**BUREAU DU SIAC 3 DECEMBRE 2025 – NOTE D'INFORMATION SUR LE PROJET DE
REVISION ALLEE N°2 DU PLUi-H DE LA CCHC**

Le projet de révision allégée n°2 du PLUi-H de la Communauté de Communes du Haut-Chablais a été réceptionné au SIAC le 22 janvier 2024. Le PLUi-H a été approuvé en septembre 2022.

L'objectif de cette révision est **de permettre la rénovation d'un site patrimonial hydroélectrique par la création d'un STECAL en zone Ne1 sur la commune de la Forclaz, site du Col du Grand Tillet**. Actuellement le site est classé en secteur A agricole où la sous-destination « autres équipements recevant du public » est interdite, ce qui ne permet pas la réhabilitation et les aménagements légers prévus dans le cadre du projet de mise en valeur du site.

Plan de masse du projet de réhabilitation de la Maison des Vannes

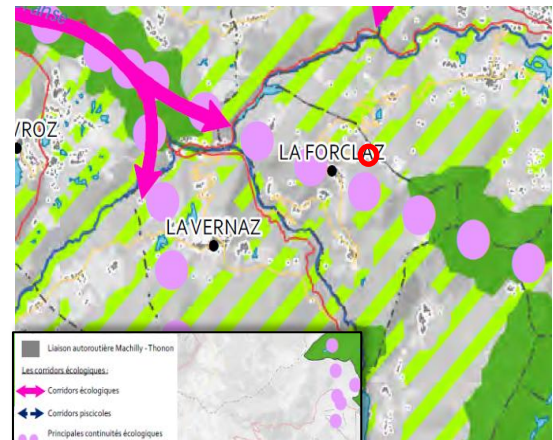
- Cependant, une interrogation subsiste sur la taille du STECAL, qui pourrait être limitée au projet, réduisant ainsi la modification de la zone et permettant de préserver au maximum les espaces identifiés comme agricoles. Cela correspond d'ailleurs à l'usage actuel des terrains autour du bassin.
- Les accès et stationnements existants (notamment au Col du Grand Taillet) permettent de minimiser la consommation d'espace.

- **INAO** : s'interroge sur la taille du STECAL et demande une réduction.
- **Chambre d'agriculture** : préconise des aménagements uniquement au nord, comme prévu dans le projet présenté, et demande que l'accès au nord reste dimensionné et accessible pour l'exploitation de la prairie permanente autour du site.
- **DDT** : émet une réserve concernant la délimitation de la zone agricole reclassée en Ne1 et demande qu'elle soit réduite à l'emprise du projet. Deux recommandations sont également émises :
 1. Ajouter dans le dossier les dimensions avant/après de la maison des vannes afin de clarifier le volume concerné, même si celui-ci reste inchangé.
 2. Préciser l'activité estivale autour du site.
